Zeitschrift: **Schweizerische Bauzeitung**

Band (Jahr): **80 (1962)**

Heft 49

Hauptgeschoss, darüber Längsschnitt, darunter Erdgeschoss. Masstab 1:900

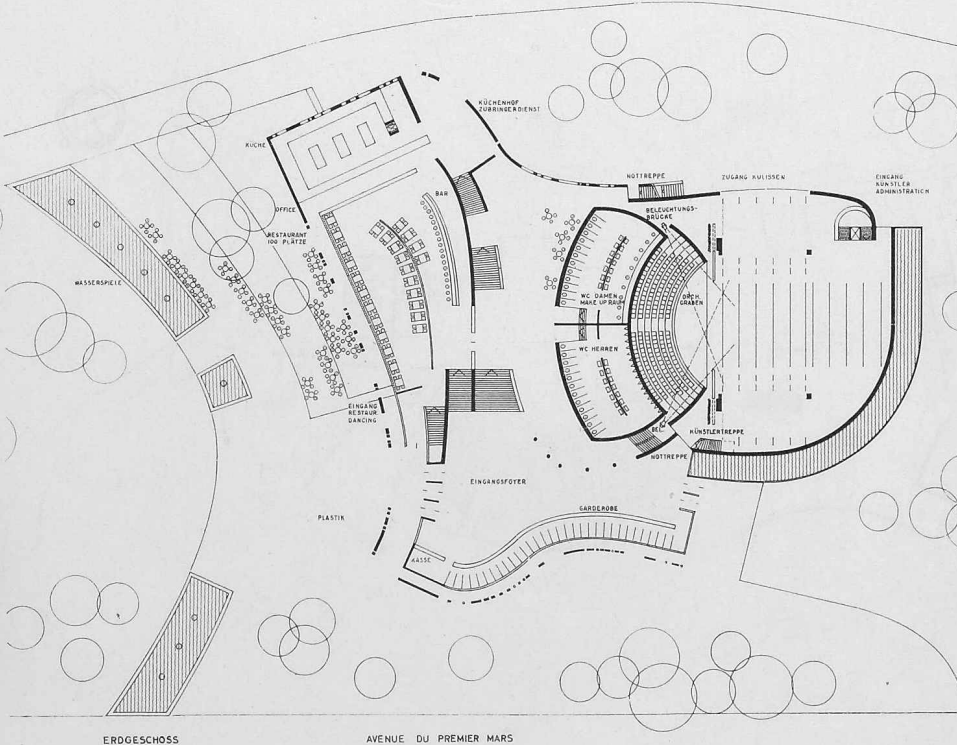
assez plaisant, mais la distance entre le rideau de scène et le fond de la salle est exagérée. Il manque les cabines de projections et de traductions simultanées. L'éclairage de scène n'est pas résolu par en haut. La scène est prévue pour des transformations qui permettent 4 possibilités selon les besoins du régisseur, ainsi que le proposent les indications portées sur le plan. La scène, assez haute, avec arrières-scène, 2 scènes latérales et tous les locaux annexes, est reliée au Fbg du Lac par une rampe éloignée de la rue. Le volume de scène mis à disposition est intéressant, mais les détails techniques seraient à réétudier. Ainsi, le point le plus élevé des cintres ne devrait pas se trouver au centre du plateau. Certains services de scène et les loges ne sont pas au même niveau que le plateau et n'y sont reliés que par un escalier en colimaçon.

La salle des manifestations accessible par le foyer du théâtre, de l'avenue du Premier Mars, utilise le même hall d'entrée que le théâtre et le foyer au 1er étage, sans toucher le théâtre de trop près. Cette salle est combinée avec un grand office qui communique avec la cuisine et touche au restaurant. Il serait souhaitable que la cuisine soit au même niveau que le restaurant. Petite scène assez large et profonde.

Le restaurant extérieur, au niveau du foyer, s'étale à l'angle Sud-Est. Cette orientation n'est pas admissible.

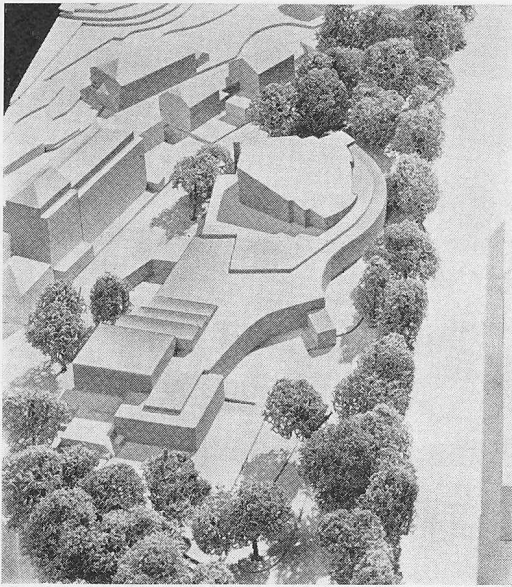
Quant à l'intégration dans le site, on peut constater que les formes souples, ondulantes et pas trop hautes de se complexent s'accordent au caractère de la promenade. L'architecture, dans ses volumes assez développés et cependant variés, est intéressante. Les élévations indiquent une architecture sensible. Le cube est modeste.

4. Preis (5200 Fr.) im Wettbewerb, Projekt Nr. 43. Verfasser **Dolf Schnebli**, Arch., Agno/TI

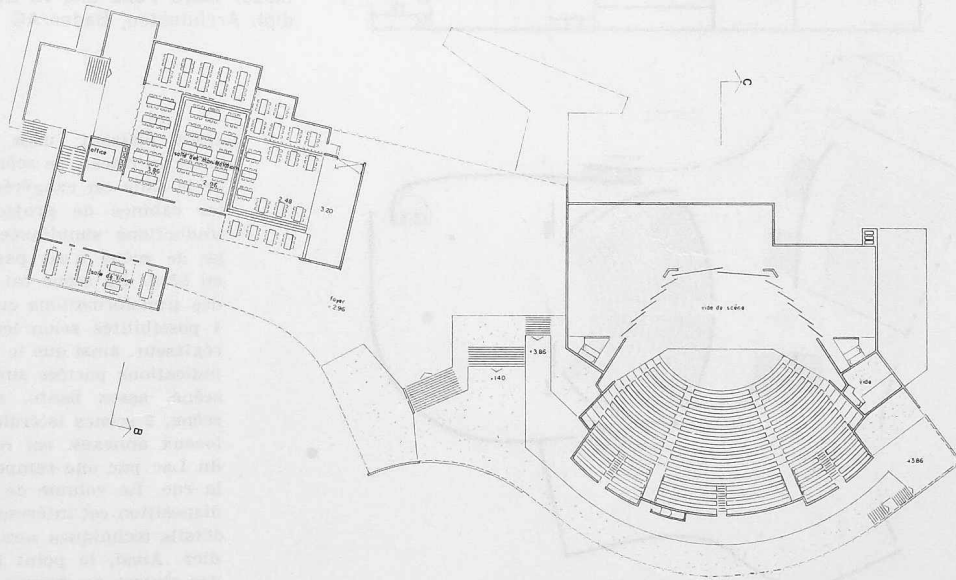
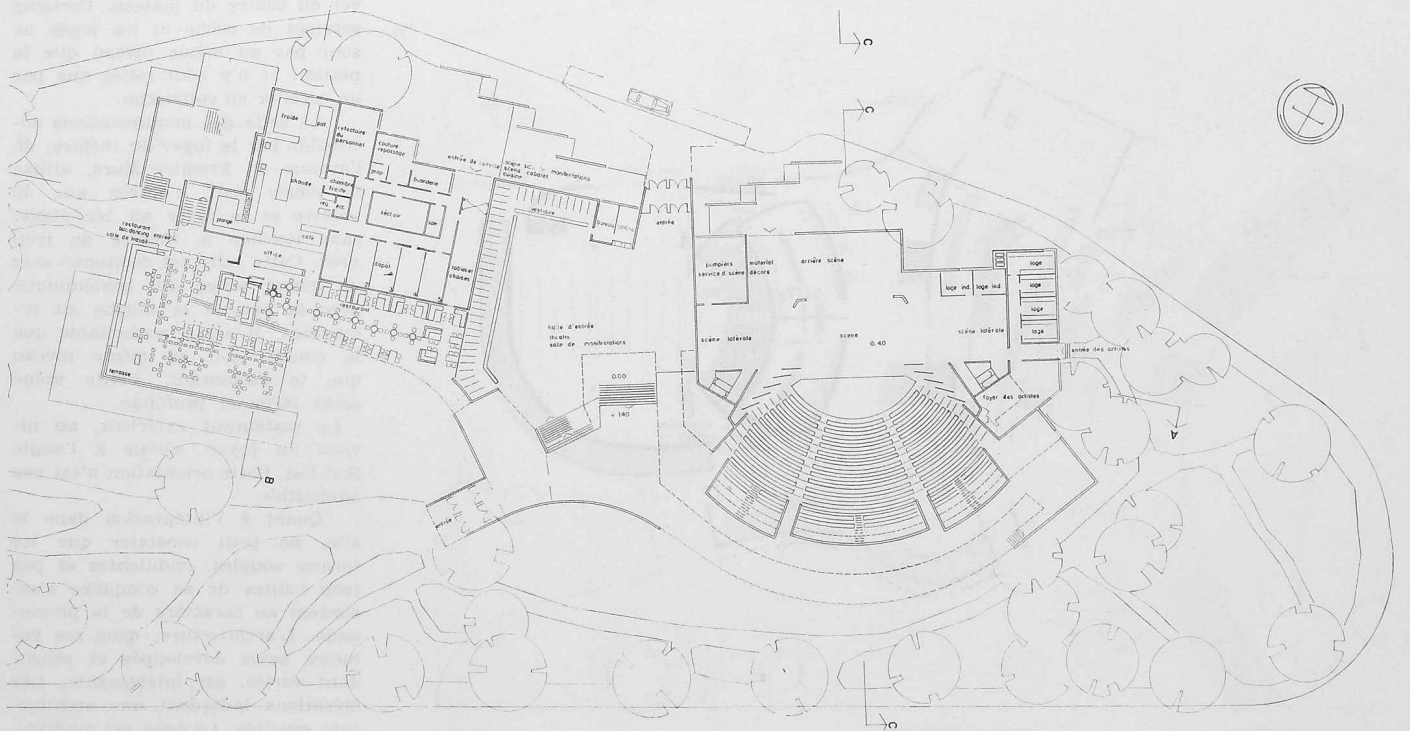
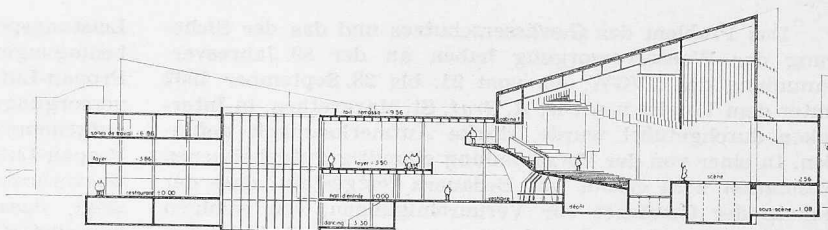
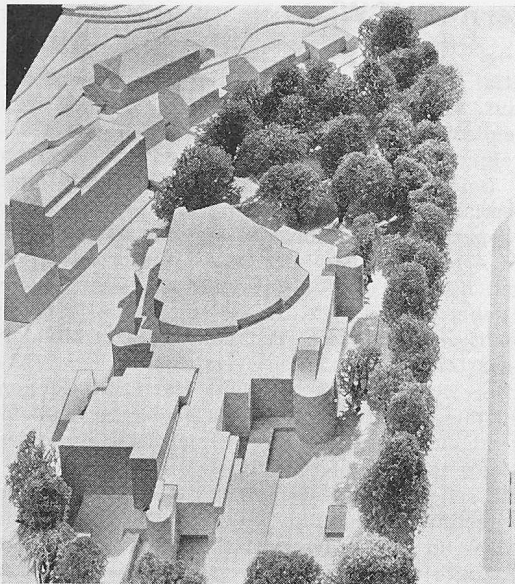
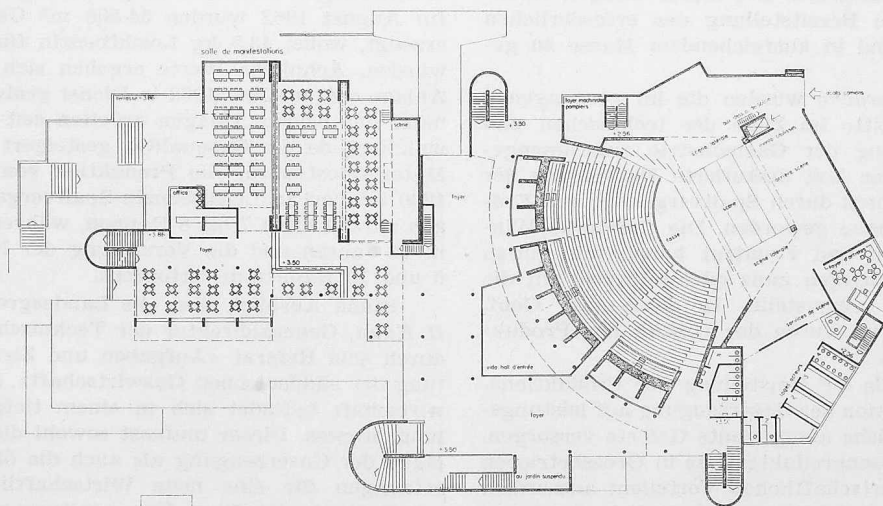
Projet No. 43. Cube rectifié 38 957 m³. Les volumes bas et composés avec souplesse sont bien implantés dans le terrain et relativement éloignés de l'avenue du Premier Mars. Les différents volumes intérieurs sont logiquement placés. Les entrées pour piétons et véhicules sont nettement différenciées.

La salle de théâtre, large de forme, est bien dimensionnée. Les places prévues en amphithéâtre sont clairement indiquées, divisées en secteurs bien conçus et pourvus des entrées nécessaires. La scène et proscenium avec la fosse d'orchestre pénètre judicieusement dans la salle. Les agrandissements latéraux sont bien conçus. Avec des moyens simples, l'auteur a réussi à trouver une mobilité d'expression assez grande entre le volume salle et le volume scène. Excellentes possibilités scéniques; l'arrière-scène est très bien étudiée. Bon projet au point de vue théâtre. Le hall et

foyer, largement conçu, forment à des niveaux différents la liaison entre le théâtre et la salle de manifestations. Celle-ci est prévue sur un plan souple et peut être partagée d'une façon naturelle en plusieurs parties. Le restaurant est en bonne liaison avec le hall et le jardin; il communique avec la salle des manifestations par un escalier particulier.

En général, le projet est étudié avec soin. Certaines formes sont cependant encore trop peu définies; les plans ne donnent d'ailleurs pas de détails, en particulier dans le foyer, sur les solutions prévues pour résoudre le problème constructif. La surface au sol de ce projet est exagérée. Le projet est intéressant au point de vue de l'exploitation. Il est regrettable que la clarté du plan s'exprime en façades par un mouvement incohérent des volumes.
